Sottocommissione VIA

Parere n. 228 del 16 aprile 2021

Progetto:	<p><i>Verifica di assoggettabilità a VIA</i></p> <p>“Sistema portuale Isola di Procida I Lotto”</p> <p>ID_VIP: 5173</p>
Proponente	<p>Comune di Procida</p>

Carta relativa alle biocenosi bentoniche presenti nell'Area Marina protetta Regno di Nettuno che include Ischia e Procida.

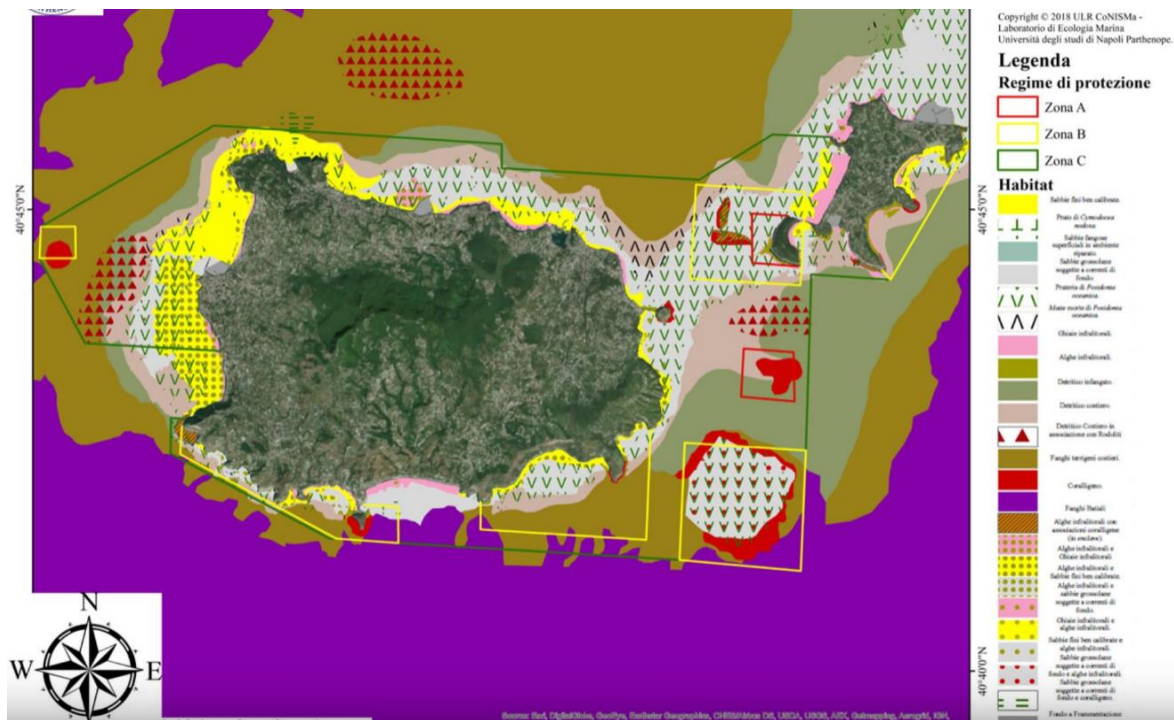
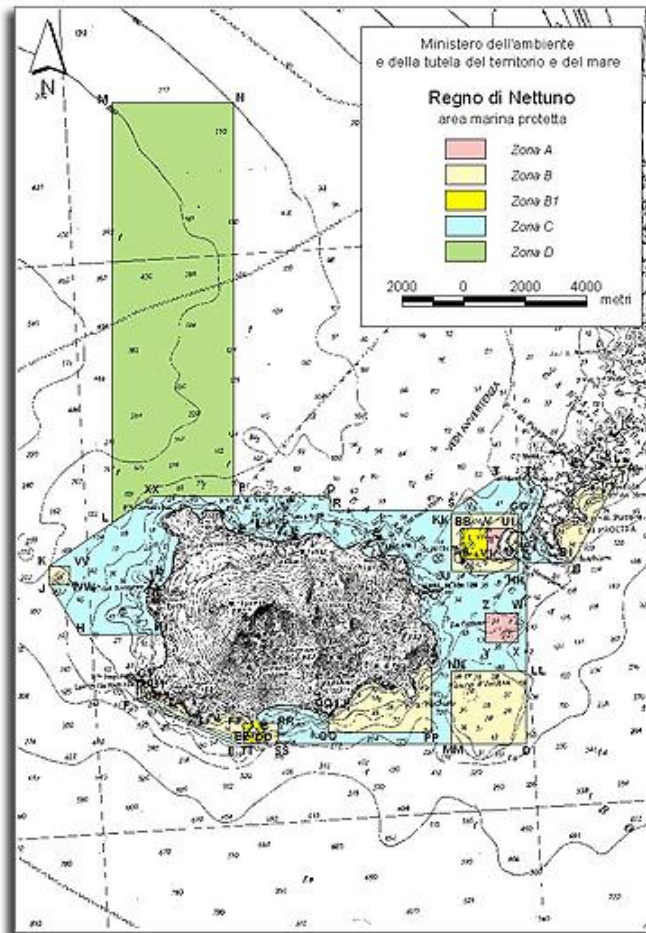
- in particolare, l'opera prevista a mare ricade interamente all'interno di un'Area Marina Protetta denominata Regno di Nettuno, mai citata dal Proponente. Nello specifico, l'opera rientra interamente nella Zona B della predetta A.M.P. e, quindi, in regime di alta protezione, a causa del valore particolarmente elevato delle componenti naturalistiche, con particolare riferimento alle biocenosi marine;

- nell'area di interesse dei lavori, rispetto alla mappatura delle praterie di *Posidonia oceanica* effettuata da Colantoni et al. (1982), sono state osservate variazioni già durante la zonazione dell'AMP Regno di Nettuno effettuata nel 1999-2000 (Buia et al, 2003, Regione Campania 2002) e che tali variazioni indicano uno stato regressivo delle praterie di queste fanerogame che sono habitat protetto Natura 2000;

- nell'area dei lavori o nelle sue prossimità sono presenti numerose specie di alto pregio naturalistico ed elevata vulnerabilità quali a titolo di esempio: spugne (*Chondrilla nucula*), Cnidari (*Astroides calycularis*, *Madracis pharensis*, *Phyllangiamouchezii*, *Cladopsammiarolandi*, *Paramuricea clavata*, *Eunicella cavolinii*, *Eunicella singularis*, *Gerardiasavaglia*, *Corallium rubrum*), Molluschi (*Lithophaga lithophaga*, *Pinna nobilis*), Echinodermi (*Centrostephanus longispinus*) che potrebbero essere impattate dai carichi movimentati durante le attività (3.900 m³ solo per il piede del cline);
